# 玄海原子力発電所

## 使用済燃料乾式貯蔵施設の設置 (審査会合における指摘事項の回答)

2021年1月21日  
九州電力株式会社

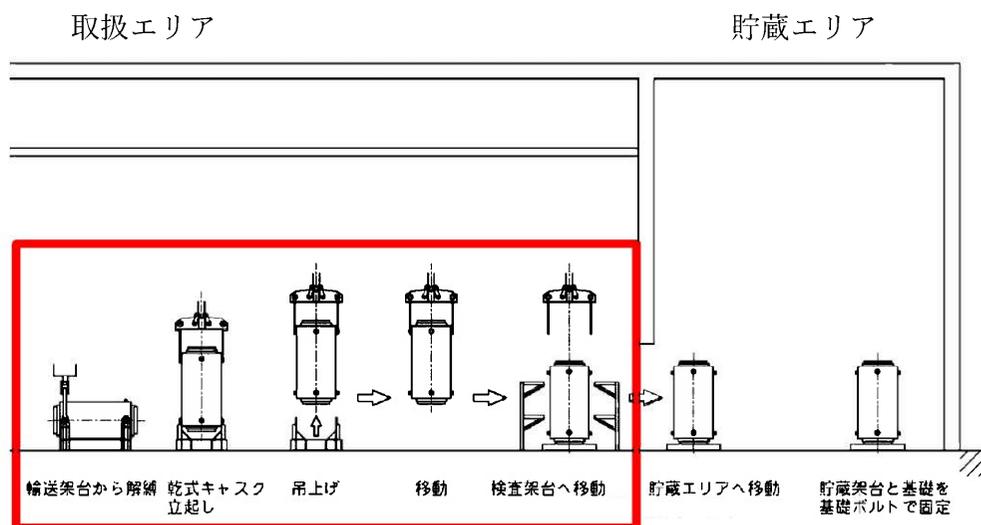
①竜巻発生時における乾式貯蔵建屋（取扱エリア）の運用（キャスクを移動）について説明すること。

- ・乾式貯蔵建屋（取扱エリア）に乾式キャスクが存在する場合は、以下を踏まえて「竜巻準備体制発令後に速やかに乾式キャスクを飛来物影響範囲外へ移動する」こととする。
- ・竜巻発生が予想される場合は、竜巻注意喚起又は竜巻準備体制を発令し、車両の退避等の対応を行っている。
- ・乾式キャスクが飛来物影響範囲に存在する工程は、「輸送架台から解縛」から「検査架台へ移動」時であり、乾式キャスク立起し位置から飛来物影響範囲外への移動は15分以内に可能であると考えられる。また、取扱エリアに乾式キャスクがある場合は、乾式キャスク取扱中であり作業員が常駐しているため、竜巻準備体制発令後に速やかに移動作業に取り掛かることができる。
